島根原子力発電所第2号機 審査資料	
資料番号	NS2-他-067改12
提出年月日	2023年1月23日

島根原子力発電所第2号機

工事計画認可申請（補正）に係る論点整理について

2023年1月
中国電力株式会社

図4 改良地盤⑤の配置図

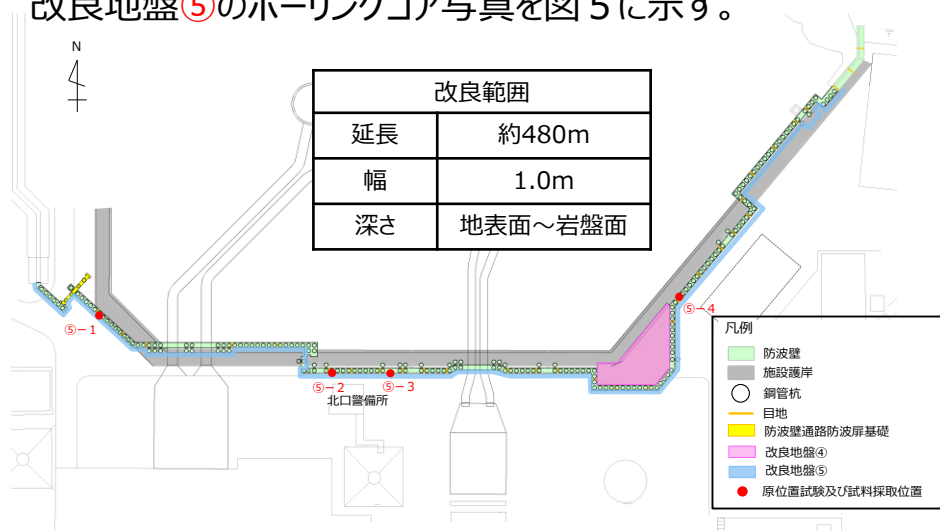
No.	詳細設計申送り事項	分類	回答	回答頁
1	埋戻土部の鋼管杭間のグラウト材を耐震・耐津波設計上、役割に期待しない方針としたことから、防波壁（多重鋼管杭式擁壁）の背後に設置する改良地盤について、その施工範囲及び仕様を説明すること。	B	防波壁（多重鋼管杭式擁壁）全線においてその背後に、高圧噴射攪拌工法により改良地盤⑤を設置することとし、その解析用物性値については、原位置試験及び室内試験結果を踏まえて設定した。 また、地震時において、改良地盤⑤に津波の流入経路は形成されないことを確認した。	P.6,7
2	岩盤根入れ部の鋼管杭間に注入するセメントミルクについて、その評価方針を説明すること。	B	鋼管杭と岩盤の間の空隙を間詰めしているセメントミルクに期待する役割は、鋼管杭及び被覆コンクリート壁を支持する等であり、岩盤と同様の役割を期待している。そのため、セメントミルクが岩盤と同様の強度を有することを確認したうえで、セメントミルクを岩盤として耐震及び耐津波評価を実施する方針とした。	P.8

- 図4のとおり防波壁（多重鋼管杭式擁壁）全線においてその背後に、高圧噴射攪拌工法により改良地盤⑤を設置する。
- 図4に示す原位置試験及び試料採取位置において、表1に示す原位置試験及び室内試験を実施し、改良地盤⑤の解析用物性値を設定した。
- 改良地盤⑤のボーリングコア写真を図5に示す。

図3 岩盤の局所安全係数分布図 (③-③断面, 静的非線形解析前)

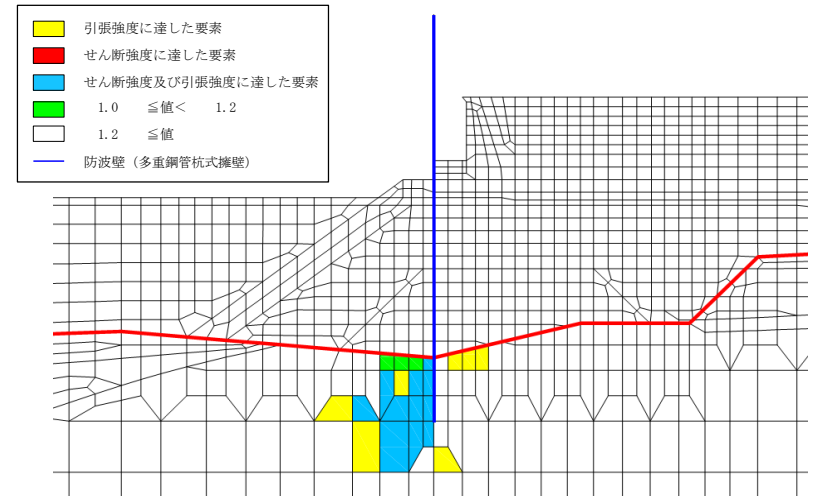
No.	詳細設計申送り事項	分類	回答	回答頁
1	鋼管杭周辺の岩盤根入れ部のせん断破壊領域と引張破壊領域を確認するとともに、鋼管杭の曲げ変形に伴う破壊領域が認められる場合は、すべり安全率による鋼管杭の水平支持力の評価を行うこと。	B	鋼管杭周辺の岩盤の局所安全係数分布図を確認した結果、鋼管杭の前面の岩盤において破壊領域が認められることから、静的非線形解析により、岩盤の進行性破壊を考慮した上で、破壊領域を通るすべり安全率を算定した。その結果、すべり安全率は十分な裕度があることから、岩盤の破壊に伴う鋼管杭の水平支持力が確保できていることを確認した。	P.12

- 基準地震動Ssによる2次元動的FEM解析により、岩盤の破壊領域を確認した結果、図3のとおり、岩盤の破壊領域が連続して認められた。
- よって、評価対象断面のうち破壊領域が比較的広い③-③断面について、静的非線形解析を実施し、岩盤の破壊領域の進展を考慮した鋼管杭前面のすべり安全率を算定した。
- その結果、図4のとおり、すべり安全率は1.2を上回ることから、岩盤の破壊に伴う鋼管杭の水平支持力への影響はないことを確認した。
- なお、静的非線形解析による岩盤の破壊進展に伴う変形量増分を考慮した止水目地の変形量評価を行った結果、表1のとおり、許容限界以下であることを確認した。

図7 評価対象位置（②-②断面）

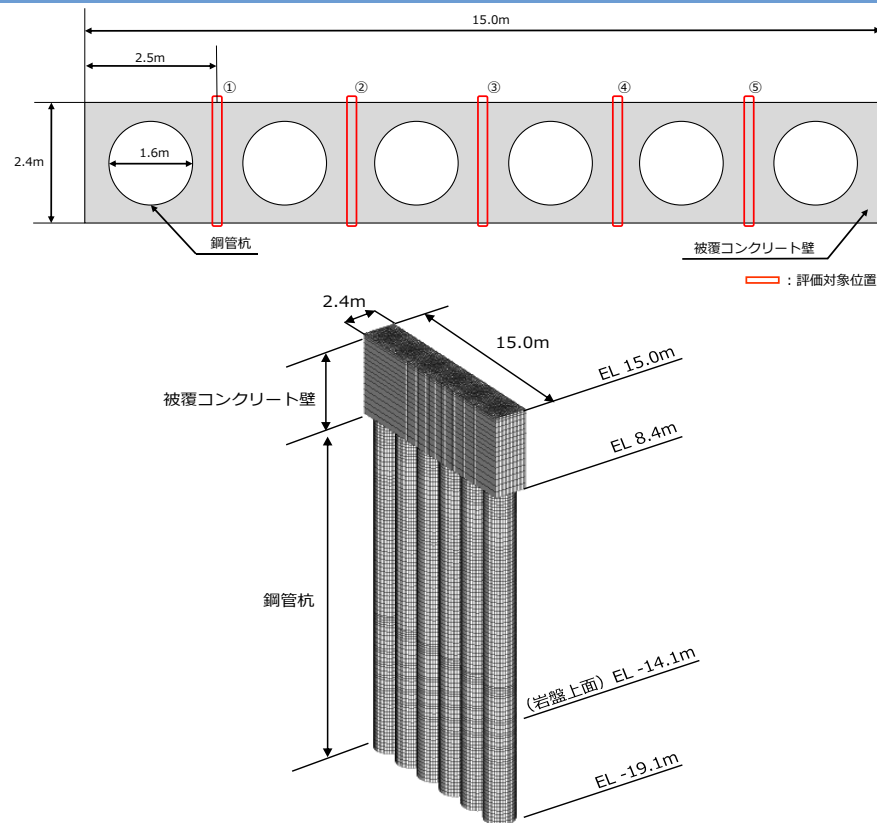
No.	詳細設計申送り事項	分類	回答	回答頁
1	防波壁（多重鋼管杭式擁壁）の被覆コンクリート壁について、3次元静的FEM解析を実施し、その詳細設計の結果を説明すること。	B	<p>防波壁（多重鋼管杭式擁壁）の被覆コンクリート壁について、鋼管杭の挙動の差異により生じる、法線方向のねじれに伴い被覆コンクリート壁に発生する応力に対して健全性を確認した。被覆コンクリート壁のねじれを表現するにあたっては、地盤物性のばらつきを考慮した2次元動的FEM解析により得られた、鋼管杭変位の最大値、最小値を3次元静的FEM解析における両端の鋼管杭に設定し、その間の鋼管杭には線形補間した変位を設定した。</p> <p>3次元静的FEM解析を実施した結果、被覆コンクリート壁は許容限界以下であることを確認した。</p>	P.16~19

- 3次元静的FEM解析に入力する鋼管杭の変位を表1に示す。
- 3次元静的FEM解析における被覆コンクリート壁の評価対象位置は、図7～9に示すとおり、鋼管杭の相対変位による荷重が作用する鋼管杭間とした。
- 被覆コンクリート壁の健全性評価結果（表2～4）に示すとおり、防波壁（多重鋼管杭式擁壁）の被覆コンクリート壁は許容限界以下であることを確認した。

図5 付着強度試験実施位置図

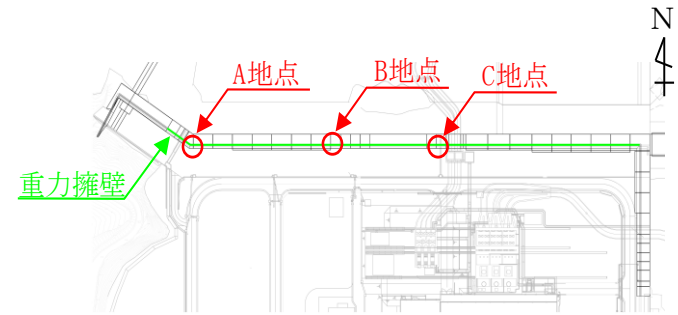
No.	詳細設計申送り事項	分類	回答	回答頁
1	防波壁（波返重力擁壁）の壁体構造について、既設と新設コンクリートを一体化として評価できる根拠及び設計・施工上の配慮事項を説明すること。	B	<p>防波壁（波返重力擁壁）の壁体構造について、以下の観点から、既設と新設コンクリートは一体として挙動することを確認した。</p> <p>① 既設部分と新設部分との付着強度の確認 既設部分と新設部分のコンクリートの付着を向上させるために既設部分のコンクリート表面の目荒らし処理を行い、すべての付着強度試験において付着強度が1.5N/mm²以上であることを確認した。</p> <p>② 鉄筋の引抜における破壊形態の確認 新設部分の主筋の定着部分は、基部コンクリートの隅角部に近接していることから、実構造物スケールの実験体による鉄筋の引張試験を行った結果、鉄筋定着部の破壊形態は鉄筋の降伏であり、隅角部の影響はなく、主筋は基部コンクリートに十分定着していることを確認した。</p> <p>③ 境界部に起因した部材の破壊及び境界部の破壊状況の確認 断面内に新旧コンクリートの境界部を有する鉄筋コンクリート部材においては、境界部の破壊、それに伴う鉄筋コンクリート部材の破壊進展が懸念されることを踏まえ、材料非線形解析を実施した結果、地震時及び津波時において、コンクリート及び境界部が破壊していないことから、既設部分と新設部分は一体として挙動していることを確認した。また、地震荷重又は津波荷重を超える荷重に対する解析によって、重力擁壁が破壊する荷重を確認した結果、地震荷重及び津波荷重に対して十分な安全余裕を有していることを確認した。</p>	P.23～27

- 防波壁（波返重力擁壁）の施工においては、既設部分と新設部分のコンクリートの付着を向上させるために既設部分のコンクリート表面に目荒らし処理を行った。
- 目荒らし処理後の付着力を確認するため、**図3**及び**図4**に示す付着強度試験を行った。
- 付着強度試験では、目荒らし処理完了範囲の擁壁面3箇所（**図5**）にモルタルを打設して**試験面（900mm×900mm×12mm）**を作成した。1箇所につき5供試体（40mm×40mm）について、建研式引張試験器を用いて引張ることで付着強度を確認し（**図6**），表1に示すとおりすべての試験において付着強度が**管理基準値の1.5N/mm²以上***であることを確認した。

解析手法の選定フロー

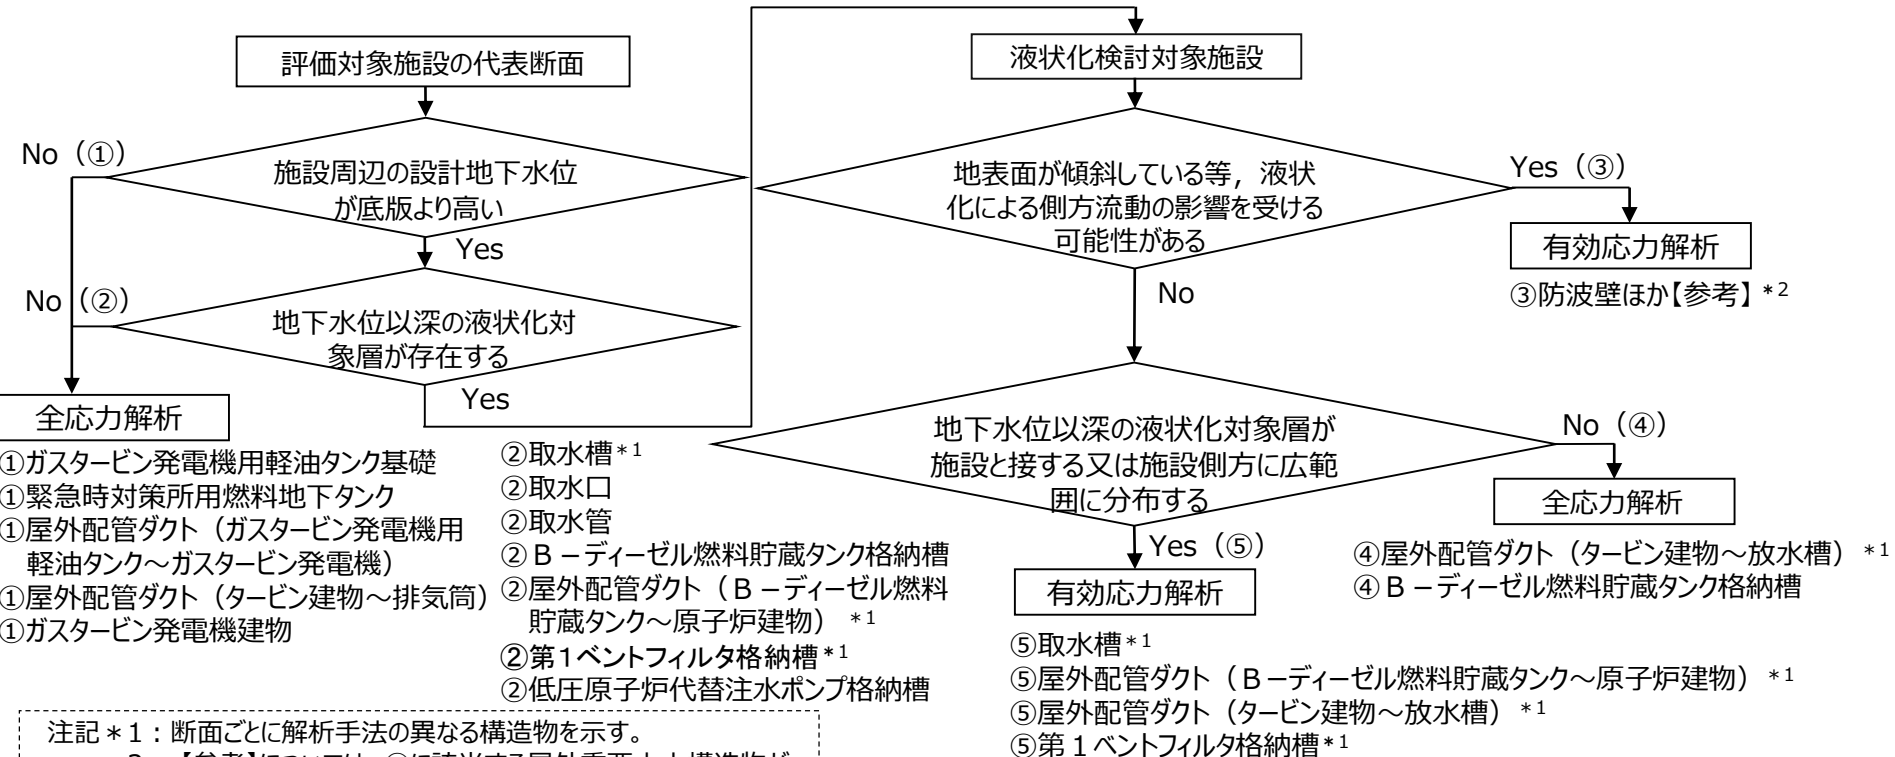
No.	詳細設計送り事項	分類	回答	回答頁
1	設置変更許可において示した液状化対象施設の選定の考え方を踏まえ、工事計画認可では設定した地下水位に基づく液状化検討対象施設の選定結果について説明すること。 (第329回ヒアリング (2020年6月2日))	B	設工認段階における設計地下水位の設定結果に基づき、液状化検討対象施設の選定及び選定結果に応じた解析手法について説明する。	P.39,40

- 施設周辺の地下水位が十分に低い場合又は地下水位以深に液状化対象層が存在しない場合は、全応力解析により耐震評価を実施する。
- 地盤の液状化による側方流動の影響を受ける場合もしくは地下水位以深の液状化対象層が施設と接する又は施設側方に広く分布する場合は、有効応力解析を選定する。なお、液状化しない場合についても想定し、全応力解析により確認する。
- 地下水位以深の液状化対象層と施設の間に離隔があり、かつ液状化対象層が局所的に分布する場合は、全応力解析により耐震評価を実施する。なお、液状化の影響が構造物に及んでいないことを有効応力解析により確認する。
